Изменение № 5 ГОСТ 17039—71 Метчики. Исполнительные размеры

Утверждено и введено в действие Постановлением Государственного комитета СССР по стандартам от 15.09.89 № 2759

Дата введения 01.05.90

Черт. 3
(ИУС № 12 1989 г.)

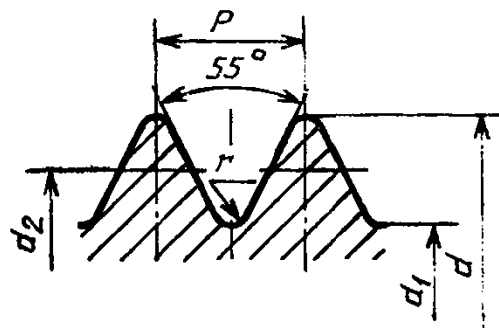
Приложение 1. Пункт 1.3. Таблица 3. Графа «Обозначение размера резьбы (дюймы)». Исключить слово: «(дюймы)»;

заменить наименование графы: «Число ниток на 1"» на «Число шагов на длине 25,4 мм»;

чертеж 3 заменить новым:
